Tisztelt Gazdasági szereplő!

Tájékoztatom Önöket, hogy az **Nemzeti Védelmi Szolgálat**, mint ajánlatkérő által „*NVSZ használatában lévő XI/B. sz. épület teljes körű felújítására, belső átalakítására, tetőterének beépítésére irányuló munkálatok elvégzése, a hozzá tartozó területrendezéssel együtt*” tárgyú, Kbt. 113.§ (1) bekezdése szerinti nyílt közbeszerzési eljárással kapcsolatban kérdés/észrevétel érkezett, melyre az alábbi választ adja Ajánlatkérő.

FILARÓRIA

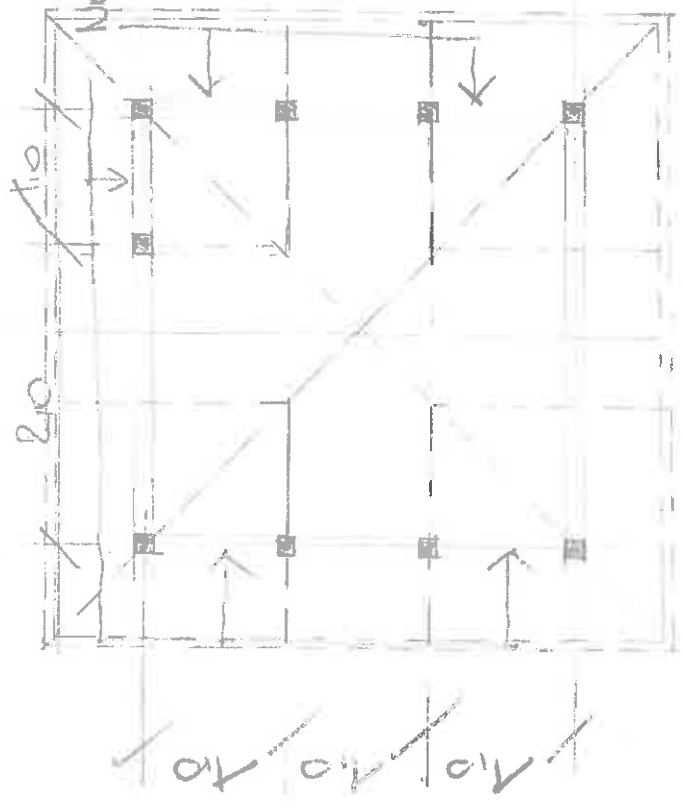
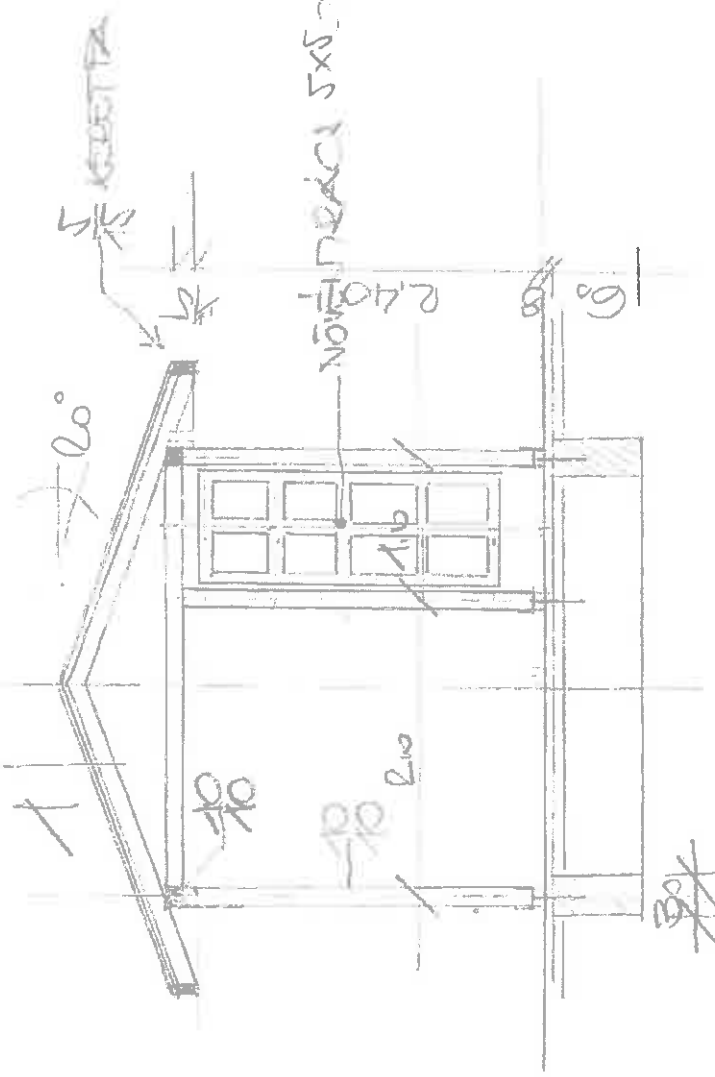
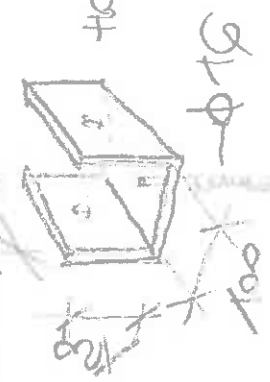
12. A Filagória építés című költségvetéshez kérnénk műszaki paramétereket is szíveskedjenek megadni.

23. A 04. *Filagória építés* megnevezésű költségvetés egyetlen darab tételének nincs műszaki információtartalma. Kérjük, szíveskedjenek ennek a tételnek megadni az árképzéshez szükséges műszaki tartalmát (méretek, anyagok, kialakítás, amennyiben gyártmány, akkor annak típusa, ha egyedileg építendő, akkor költségvetési kiírás). Amennyiben készült a filagória építéséhez tervrajz, természetesen kérjük annak megküldését is.

34. A filagória terveit nem találjuk, terv nélkül nem tudunk rá ajánlatot adni, terveket kérnénk.

Válasz: Jelen válasz melléklete tartalmazza a filagória vázlatát.

Válasz: Mellékelve a tervanyag.

Válasz: Korábbiakban már megadtuk a választ.
